# **STUDIO DI IMPATTO AMBIENTALE**

### **RELAZIONE RISPOSTA CHIARIMENTI**

**Procedura di VIA-PAUR con rinnovo AU art. 208**  
**Art. 27 bis - D.Lgs. n.152 del 03/04/2006 e ss.mm.ii.**  
**Legge Regionale n. 4/2018 e ss.mm.ii.**

### **ECORECUPERI srl**

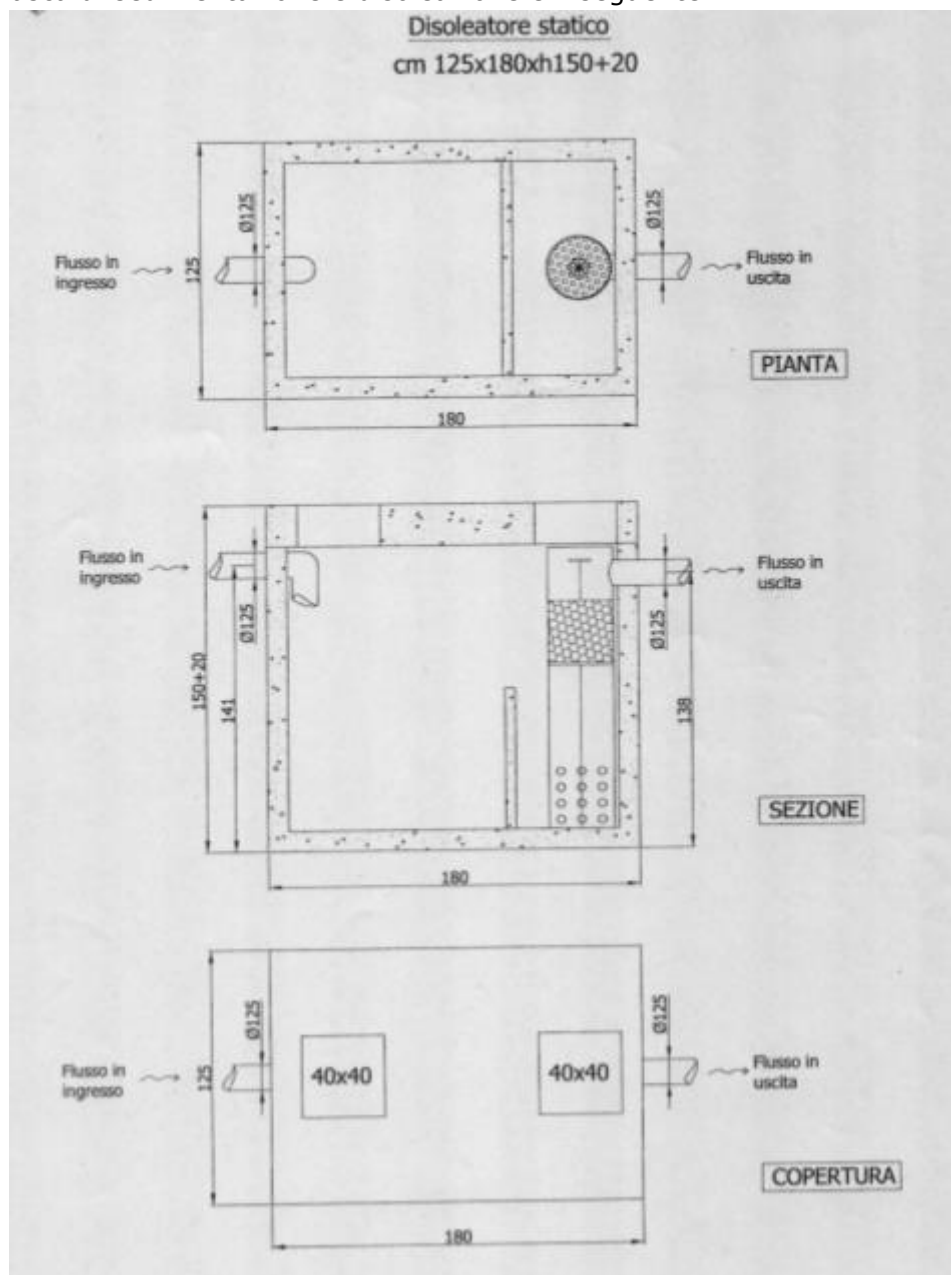
Si presenta tavola con aggiornamento delle superfici a causa di un errore della precedentemente consegnata in cui, erroneamente, era stata identificata come drenata in prima pioggia anche la superficie tra il cancello di via Roma e la pesa che, essendo pendente verso il cancello, non risulta drenata in prima pioggia.

La superficie drenata in vasca di prima pioggia risulta essere quindi pari a 600 mq.

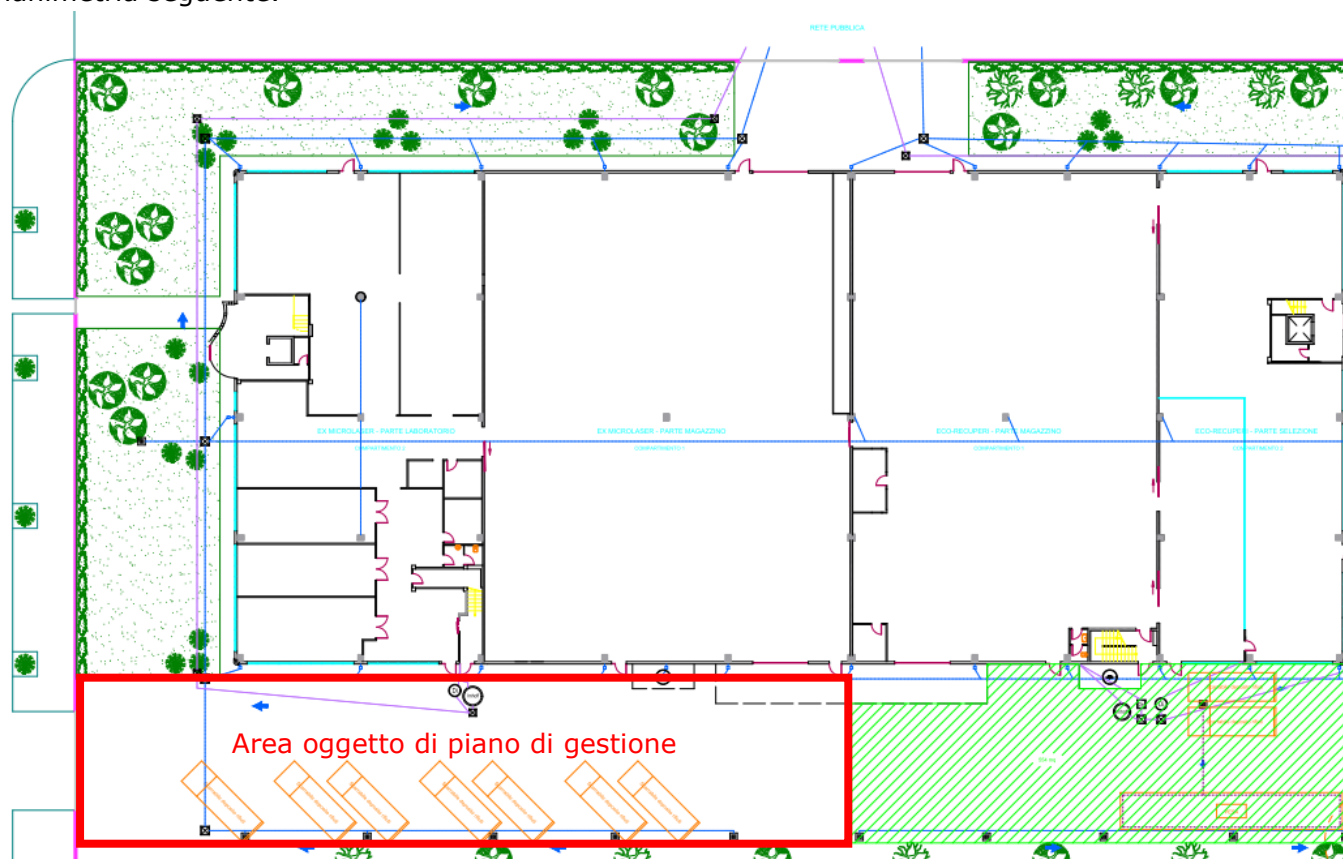
L'area coperta sotto la tettoia di accesso alla nuova parte di capannone non può essere raccolta in prima pioggia in quanto l'intero fabbricato è stato realizzato diviso in due.

Le caditoie che raccolgono l'acqua raccolta al di fuori della tettoia afferiscono alla rete di raccolta acque meteoriche della porzione di capannone ex-Microlaser e la rete ha una pendenza opposta a quella raccolta in prima pioggia.

I valori calcolati mostrano che la vasca è correttamente dimensionata.

La portata dalla pompa potrà essere ridotta inserendo una valvola in uscita per limitare la portata a 1 l/s oppure a 0,5 l/s, data la differenza fra le indicazioni del gestore (Hera) e della Linea guida di Arpae. Annualmente la vasca PP e la vasca di trattamento saranno sottoposte a pulizia da parte di autospurgo ed il liquido e fanghi evacuati gestiti con FIR con codice EER 161002 previa caratterizzazione analitica.

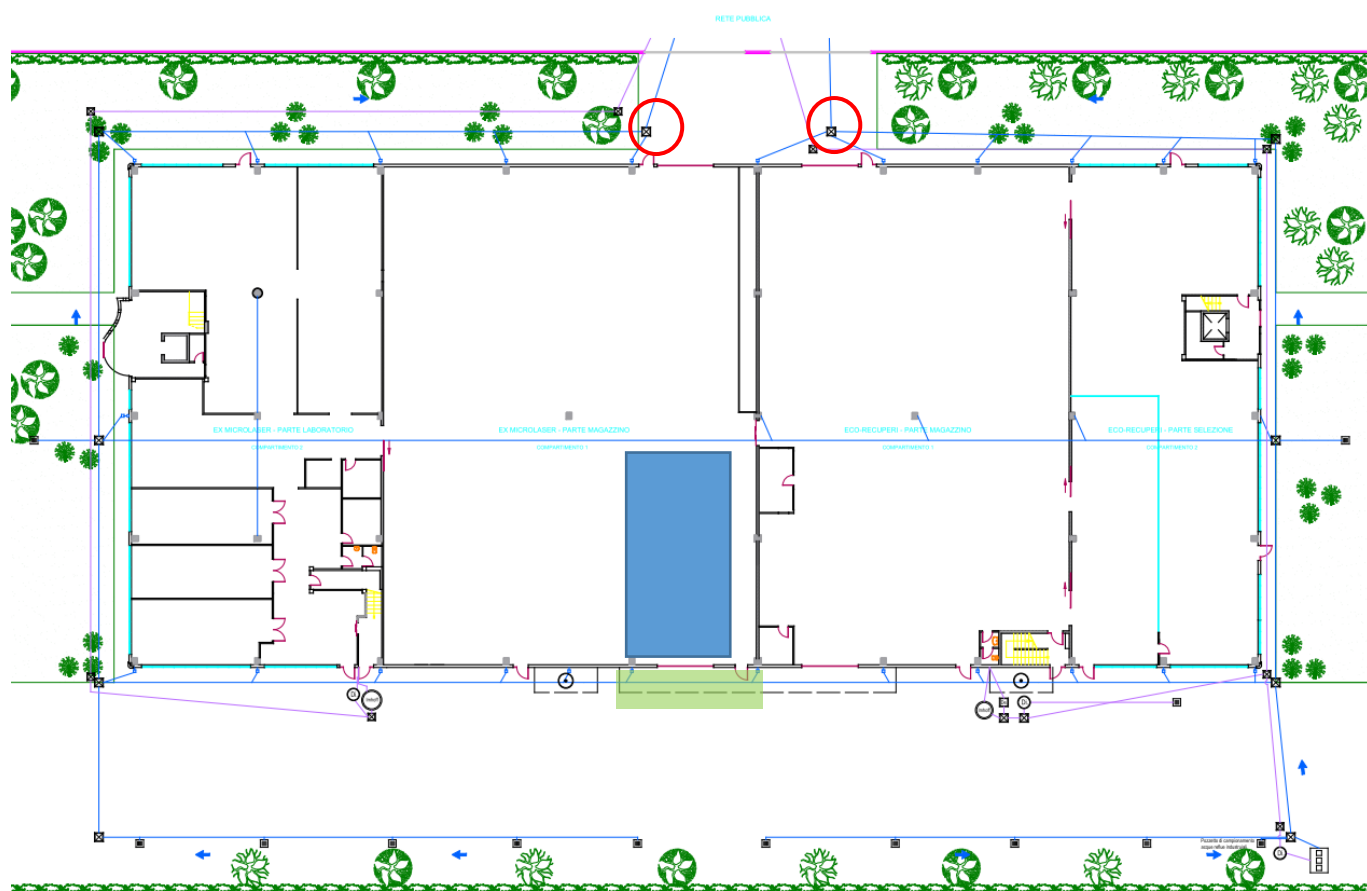
L'area oggetto di piano di gestione è l'area impermeabile non drenata in vasca PP (si veda estratto planimetria seguente).

Le operazioni di carico scarico di rifiuti pericolosi e di non pericolosi con stato fisico 3 e 4 potranno avvenire solamente all'interno del capannone nell'area indicata in [azzurro](#) nell'estratto di planimetria riportata alla pagina seguente.

Le operazioni di carico scarico di rifiuti non pericolosi avverranno sotto la tettoia nella parte non raccolta in vasca PP (area [verde](#)).

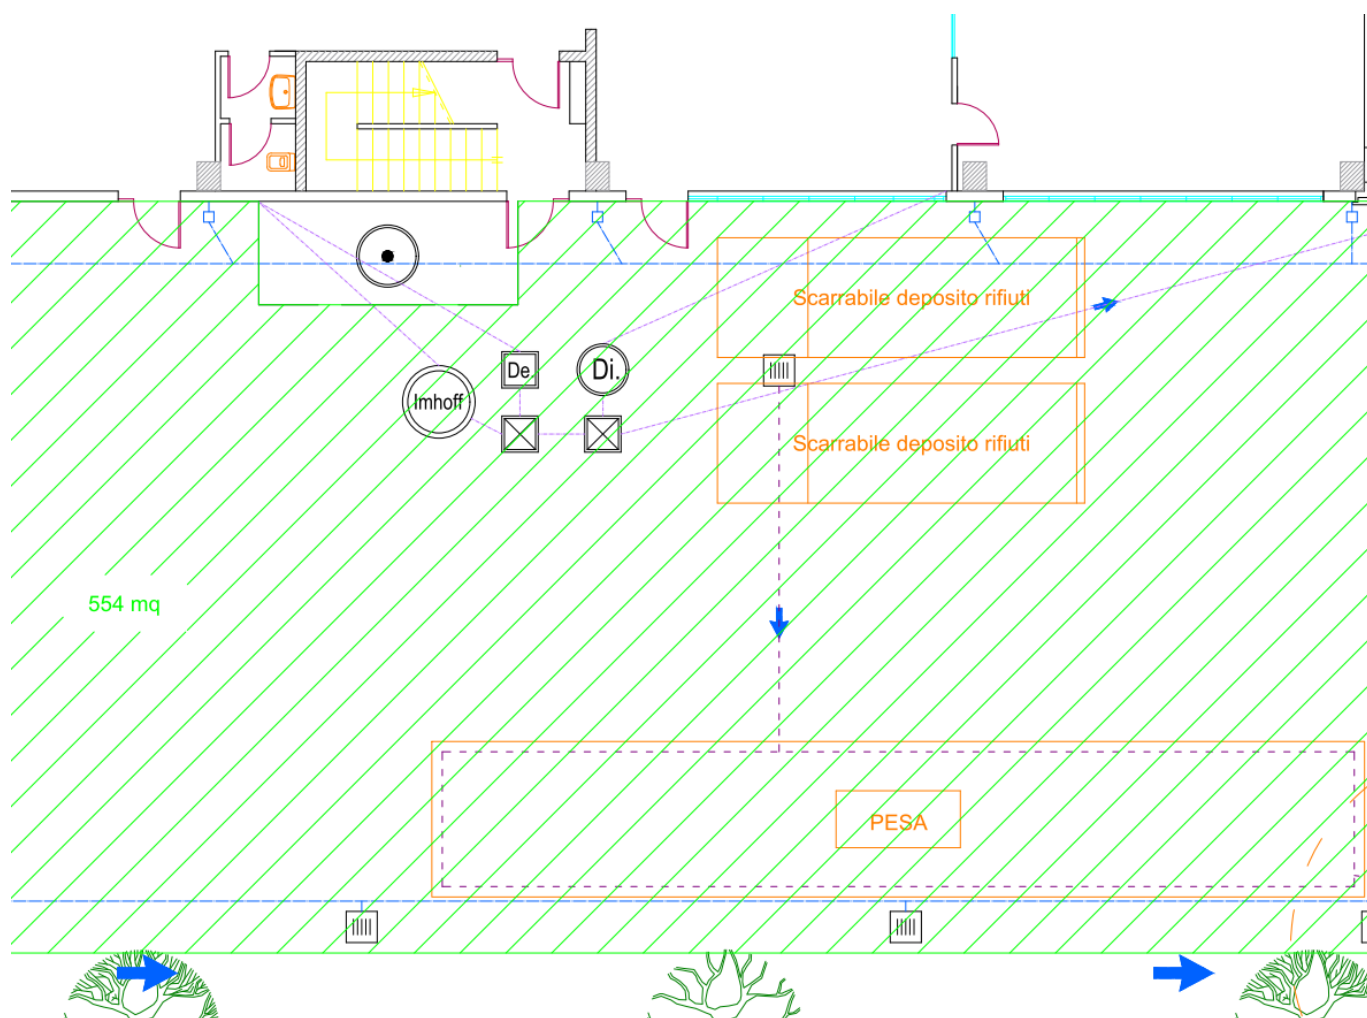
Il responsabile di impianto avvisa immediatamente il personale addetto alle emergenze formato all'utilizzo del materiale adsorbente di procedere alla chiusura della paratoia del tipo della fotografia seguente che sarà apposta sui due ultimi pozzetti della rete delle acque meteoriche come da estratto di planimetria rete fognaria di seguito riportata (cerchi in [rosso](#)).

Si opera poi successivamente per l'adsorbimento del liquido fuoriuscito e la sua rimozione, si verifica l'assenza di contaminazione a livello della rete fognaria e, in caso di presenza di contaminazione, si chiama autospurgo e non si riaprono le paratoie fino a che l'autospurgo non ha ultimato l'intervento di pulizia.

*Estratto planimetria rete fognaria con nuova linea da caditoia*

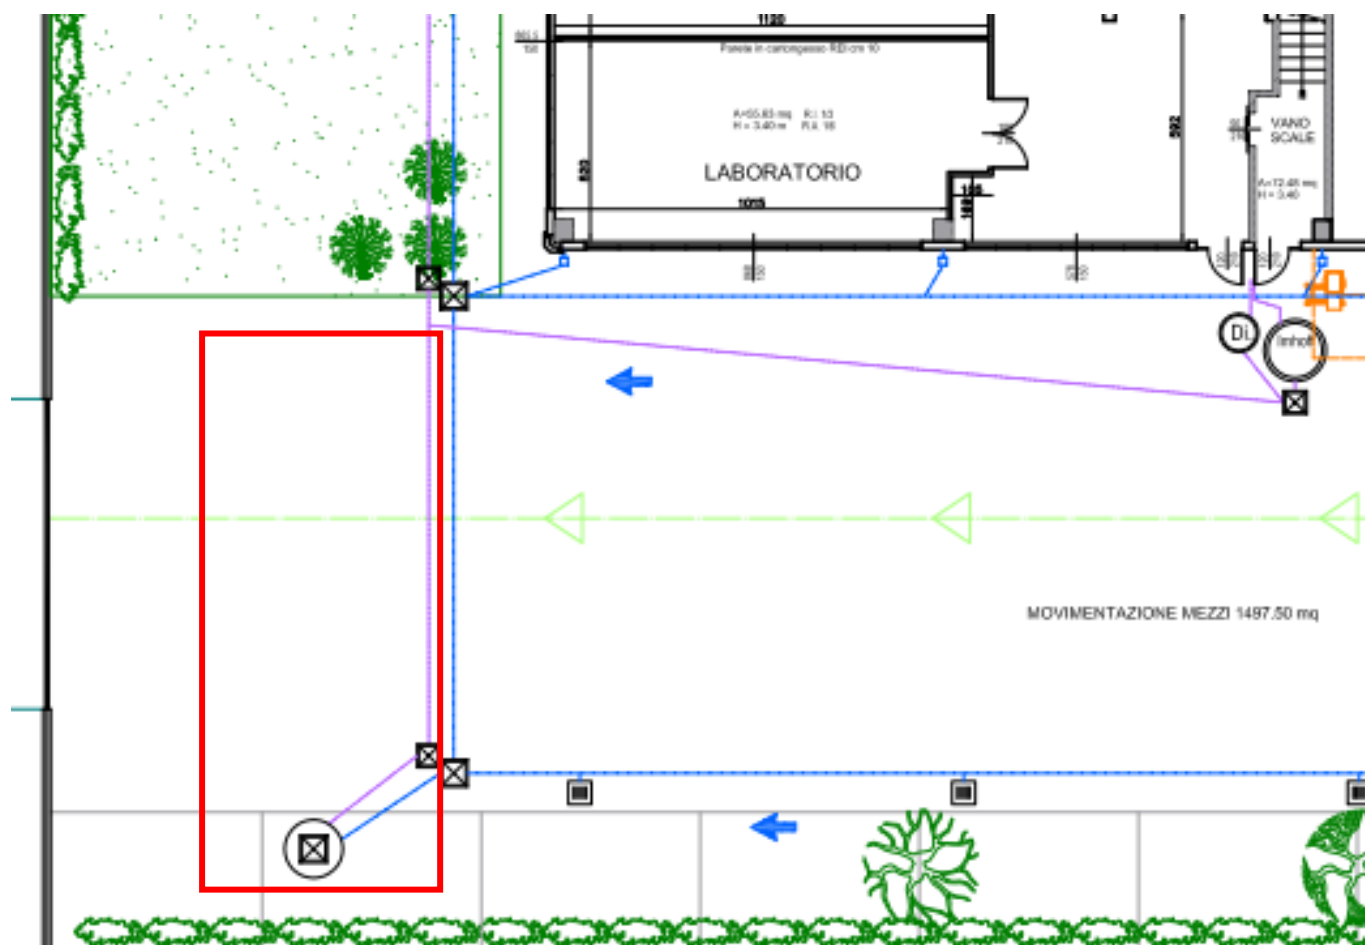
A seguito di rilievi effettuati si è chiarito che il disoleatore presente e precedentemente assegnato alla caditoia, nella realtà riceve solo le acque che derivano dai lavandini della sala mensa aziendale. La caditoia, quindi sarà scollegata dalla rete dei reflui civili e collegata alla rete delle acque delle acque meteoriche gestite in vasca PP.

Estratto planimetria rete fognaria con refuso evidenziato in rosso

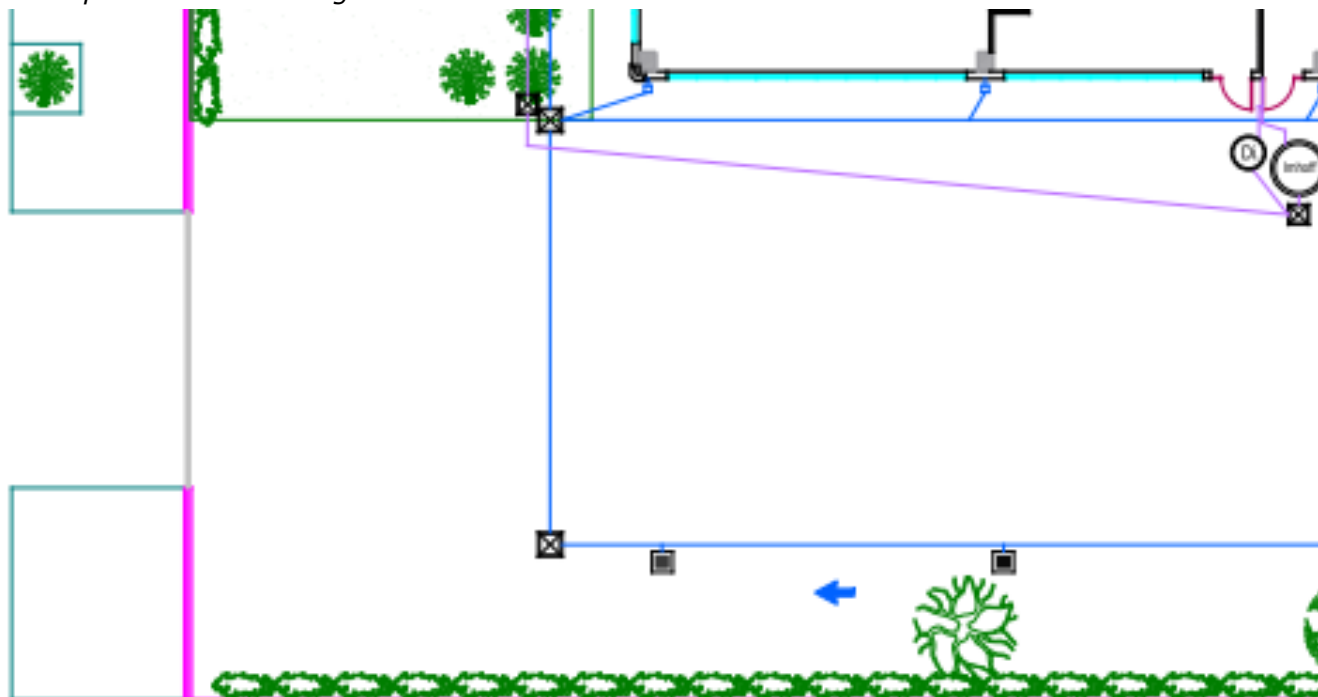
La planimetria visionata in sede di integrazioni presenta un refuso nel punto relativo alle reflue domestiche.

Infatti, in tale punto è presente una vasca di 5 metri cubi che, con l'adiacente vasca da 20 mc, costituisce accumulo idrico ai fini antincendio (totale 25 mc).

In origine tale vasca era stata predisposta per poter ricevere e accumulare acqua meteorica non contaminata e la rete disegnata rappresenta la predisposizione esistente mai attivata.

Pertanto, le tubazioni da e per tale vasca di accumulo risultano chiuse e non utilizzabili.

Estratto planimetria rete fognaria corretto
